Autorité environnementale

Avis délibéré de l'Autorité environnementale sur le projet d'aménagement de sauts sur le fleuve Maroni (Guyane)

n°Ae 2012-73

Figure 2 : Localisation des 11 sauts à aménager (cartes tirées du dossier soumis à l'avis de l'Ae)

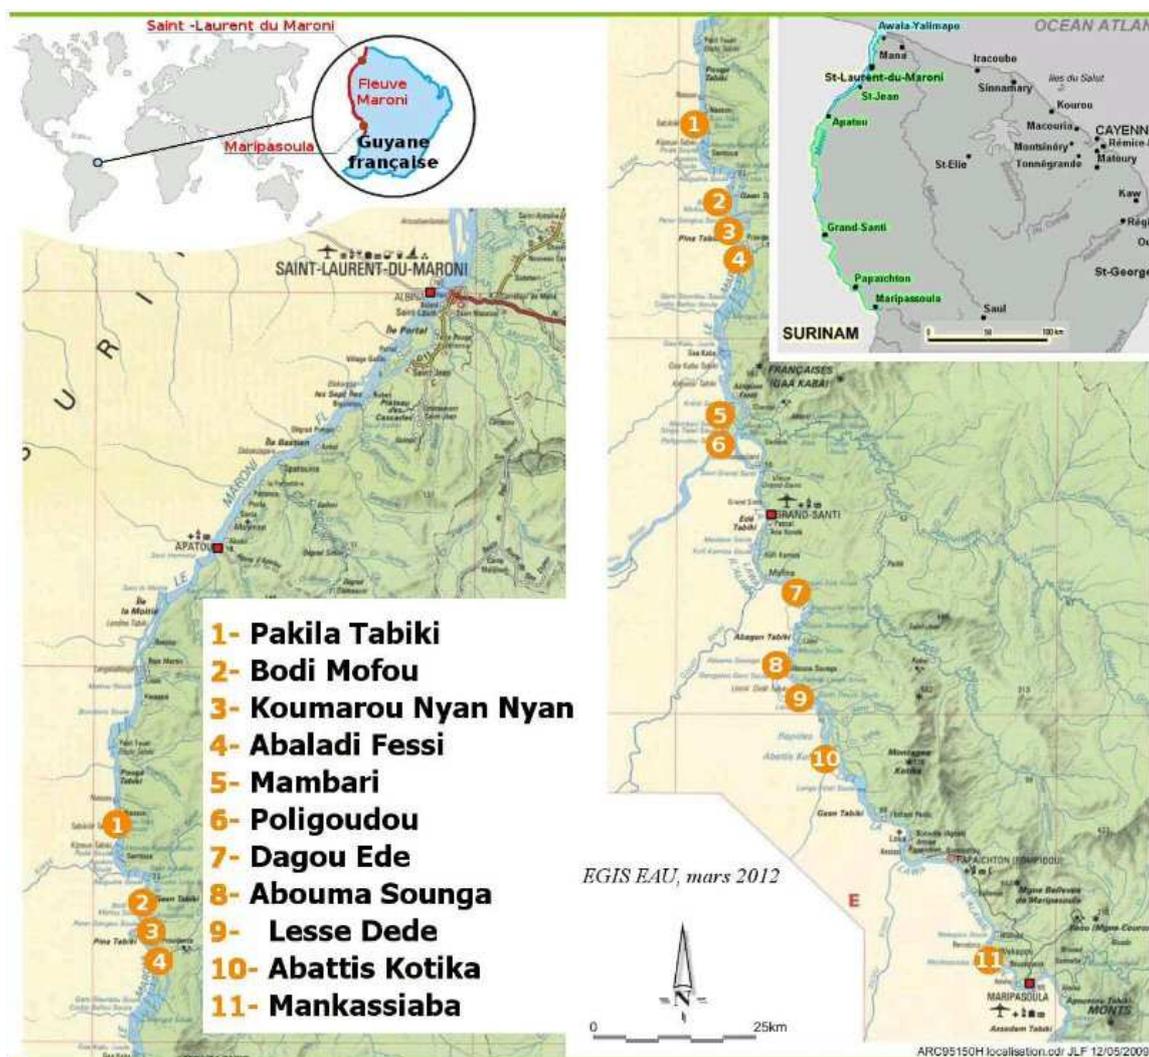
Le projet prévoit une tranche ferme correspondant à l'intervention sur le seul saut Abaladi Fessi (considéré comme le plus dangereux) et deux tranches conditionnelles : la première prend en compte par ordre de priorité les sauts Pakila Tabiki, Bodi-Mofu, Koumarou Nyan-Nyan, Dagou ede, Abouna sounga, Abattis Kotiba et Mankassiaba, la seconde tranche conditionnelle porte sur les sauts Mambari, Poligoudou, Lesse-Dede. Le phasage précis des différentes opérations prévues dans le cadre de ce projet en fonction de ces tranches n'est cependant pas précisé dans le dossier transmis à l'Ae.

Par ailleurs, les rapporteurs ont noté que l'un des sauts recensés comme les plus dangereux, le saut Hermina situé sur la commune d'Apatou au nord du saut Pakila Tabiki, fait actuellement l'objet de travaux qui ne sont pas analysés dans l'étude d'impact. Ces travaux contribuent à l'objectif global d'amélioration des conditions de navigation sur le fleuve et font donc partie du même programme d'opérations fonctionnellement liées que le présent projet. L'étude d'impact aurait

L'Ae recommande au maître d'ouvrage d'explicitier les raisons pour lesquelles des travaux sont actuellement en cours sur le saut Hermina et de compléter l'étude d'impact par une appréciation des impacts du programme, au sens du code de l'environnement, constitué par le présent projet et les aménagements du saut Hermina.
